Teema: Pärnumaa Lääneranna vald Hälvati küla Metsaveere kinnistul PEJ keskpingekaablite paigaldamine

Oleme projekti läbi vaadanud ning palume korrigeerida ning täiendada.

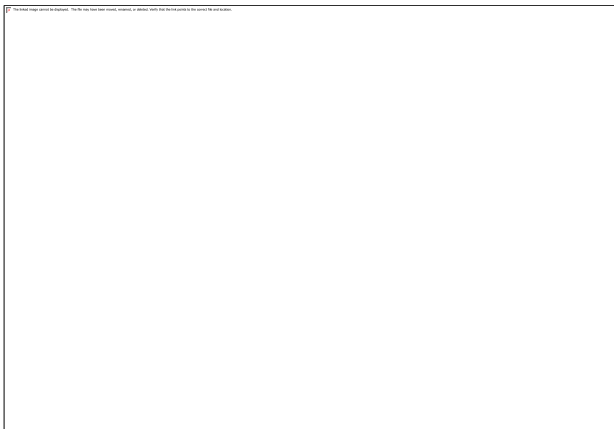
- Palume kontrollida ristmävälja joonisel truubi kallet ja abs kõrgusi. Andmed on vastuolulised ristprofiilis võrreldes asendiplaaniga. Palume ristmävälja joonist vastavalt korrigeerida.
